PROJETS PHOTOVOLTAÏQUES SUR LES COMMUNES DE BIZANOS, ARESSY ET MEILLON (64)

MEMOIRE EN REPONSE A L'AVIS DE LA MRAE

N° MRAE 2023APNA34

09/06/2023

Figure 1: Carte du raccordement électrique des projets (EIE p 50)

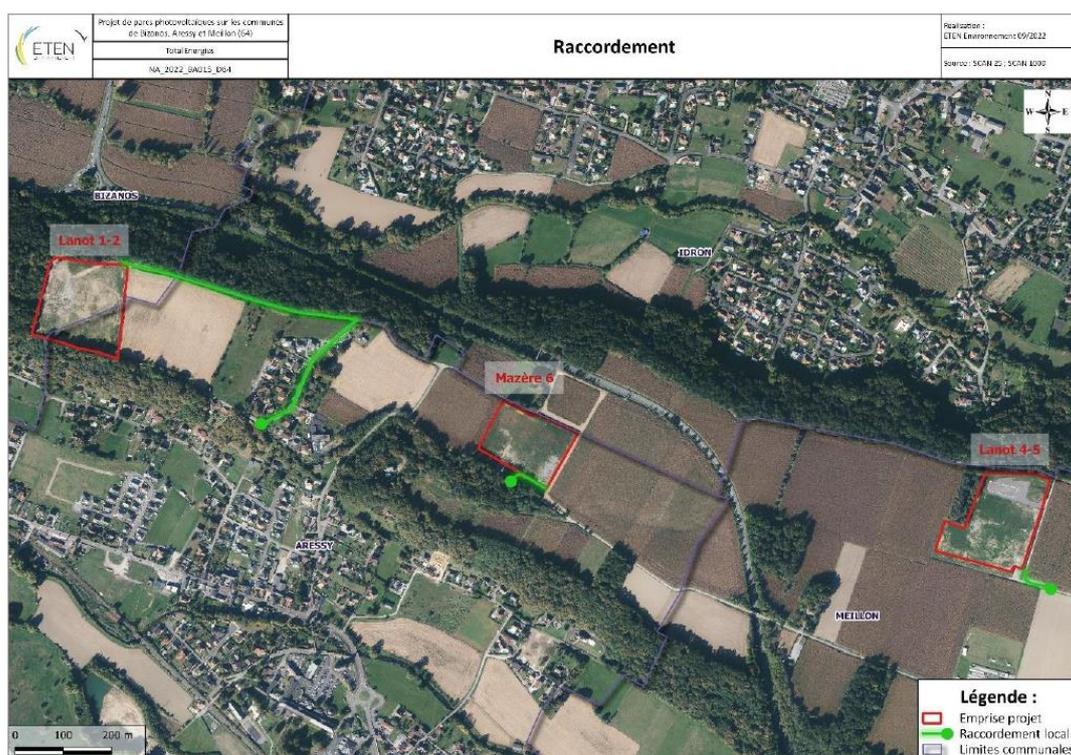
La MRAe rappelle que le raccordement du parc photovoltaïque au réseau public d'électricité fait partie intégrante du projet et recommande que les enjeux environnementaux liés aux opérations de raccordement soient précisés et fassent l'objet de la mise en œuvre de la séquence Éviter Réduire Compenser (ERC).

Le tracé de raccordement électrique a bien été pris en compte en pages 49 à 53 et 267 à 283 de l'étude d'impact. Pour le raccordement au réseau électrique public, les modalités ainsi que le tracé seront établies par ENEDIS après obtention du permis de construire, comme l'exige la réglementation actuelle. Le raccordement électrique est envisagé en local par piquetage sur une ligne existante via des réseaux enterrés.

Figure 3: Représentation synthétique des périodes de prospections les plus favorables à l'expertise des différents groupes et des dates de passage réalisées (balise bleue)

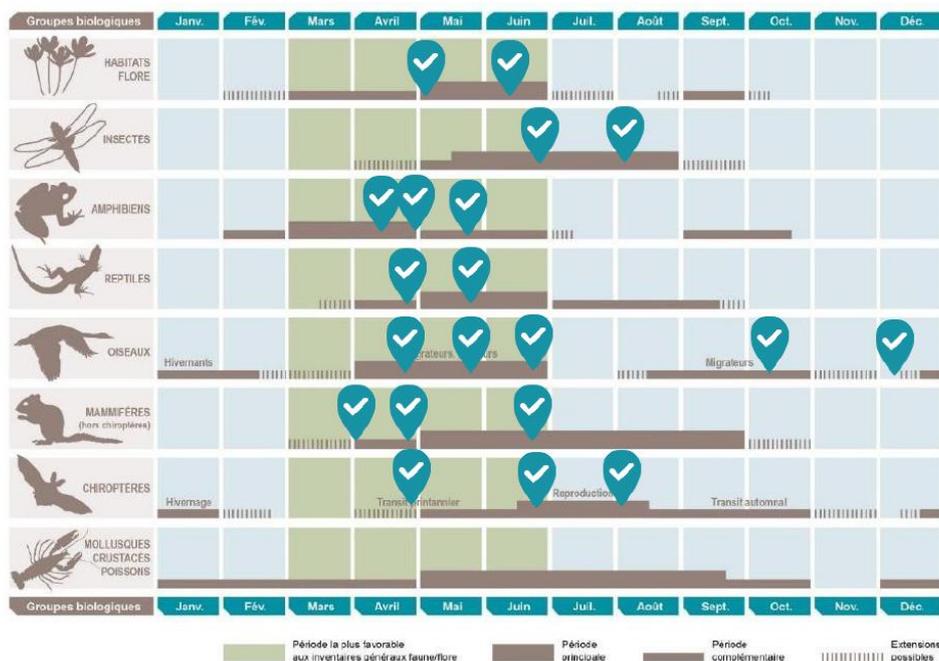
La MRAe recommande de présenter une analyse de l'état initial de l'environnement basée notamment sur des investigations proportionnées aux enjeux du site, en identifiant ces derniers sur toutes les périodes de l'année.

En page 77 de l'étude d'impact se trouve un tableau répertoriant les prospections réalisées sur les sites de Lanot 1-2, Lanot 4-5 et Mazères 6 par un bureau d'étude expert : Biotope. Des inventaires poussés ont été réalisés d'avril à décembre 2021 permettant d'obtenir toutes les informations pertinentes et proportionnées aux enjeux du projet concernant le cycle de vie des espèces au niveau du site et ses abords.

Figure 4: Fonctionnalité écologique à l'échelle de l'aire d'étude rapprochée (EIE p256)

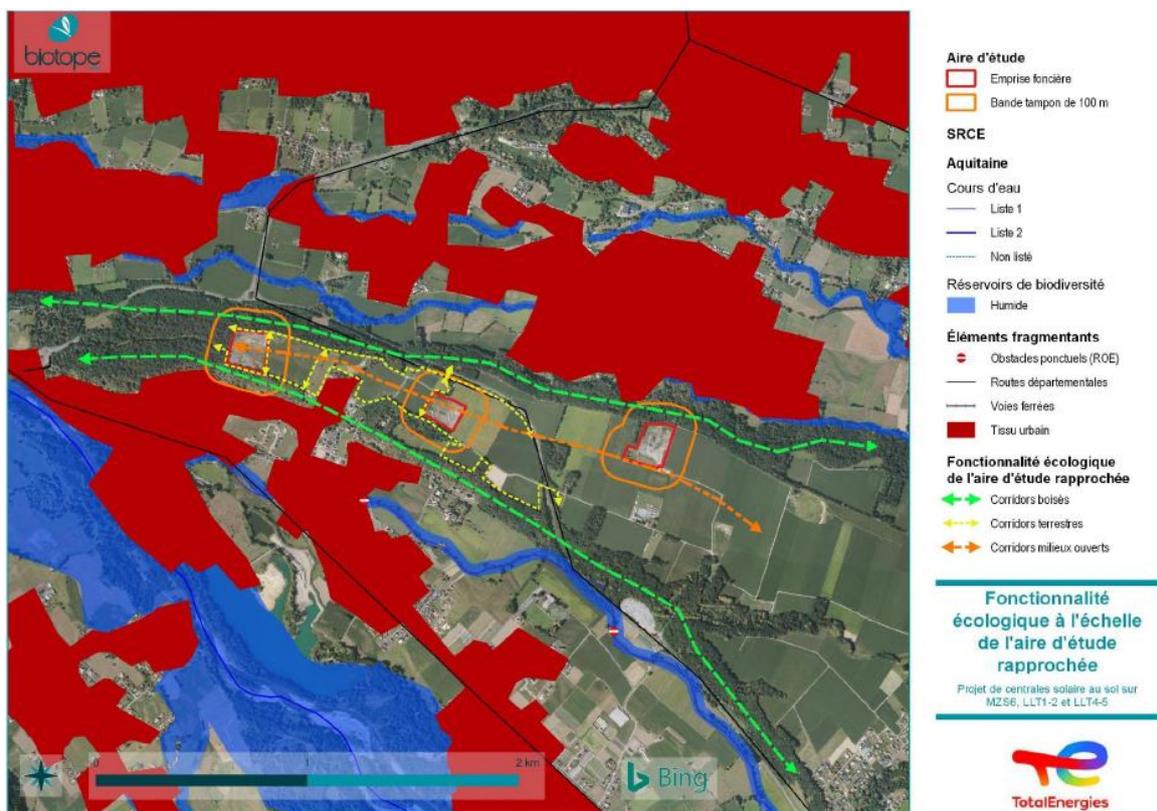
- De tenir compte des fonctionnalités écologiques en intégrant à l'analyse les continuités écologiques (et/ou trames verte et bleue) et le cycle de vie des espèces.

Les continuités et fonctionnalités écologiques ont été étudiés et présentés en pages 253 à 256 de l'études d'impacts. Les trames vertes et bleues y sont présentées.

Figure 7: Friches cartographiées par le CEREMA et dont le potentiel photovoltaïque a été confirmé par l'ADEME en 2021

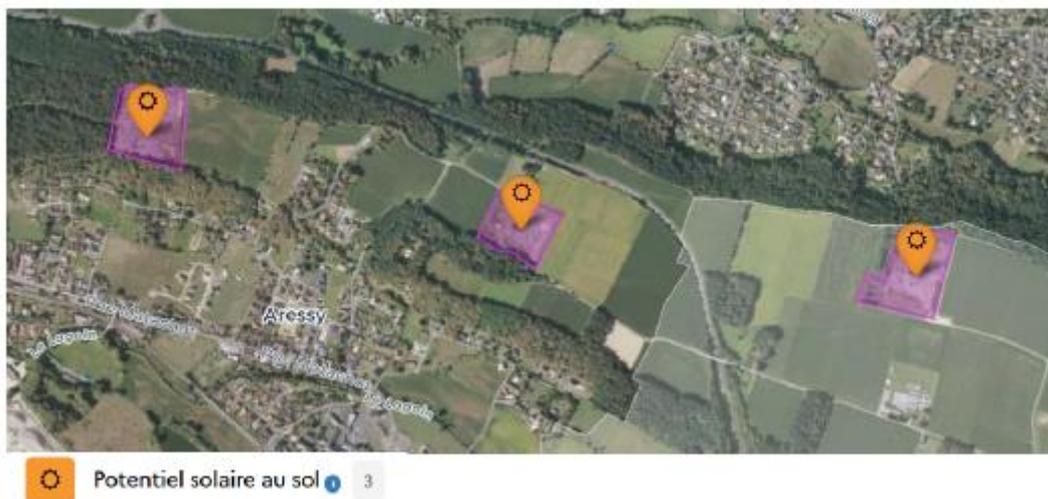
La MRAe recommande au porteur de projet de justifier le choix d'implantation du projet au regard des enjeux du site. Les solutions alternatives pour réaliser le projet et leurs enjeux et incidences sur l'environnement doivent être présentées.

Comme précisé en page 14 de l'étude d'impact, dans le cadre de ses activités, TotalEnergie (agence Nouvelle-Aquitaine) a identifié trois sites favorables à l'installation de centrales solaires au sol sur les communes de Bizanos, Aressy et Meillon dans le département des Pyrénées-Atlantiques (64). Les trois sites de projets sont des sites de puits de gaz récemment réhabilités. Il s'agit donc de sites en friche, dont la destination pour du photovoltaïque au sol a, par ailleurs, été confirmée comme intéressante par une étude ADEME en 2021.

Pour rappel, les sites sont indiqués par le PLUi comme « *secteurs isolés des anciens sites à usage industriel en reconversion (anciens puits de gaz, anciennes décharges...) destinés à être réhabilités pour des installations et constructions en lien avec les **énergies renouvelables (fermes photovoltaïques, etc.) ou autres activités permettant de revaloriser ces espaces artificialisés*** ».
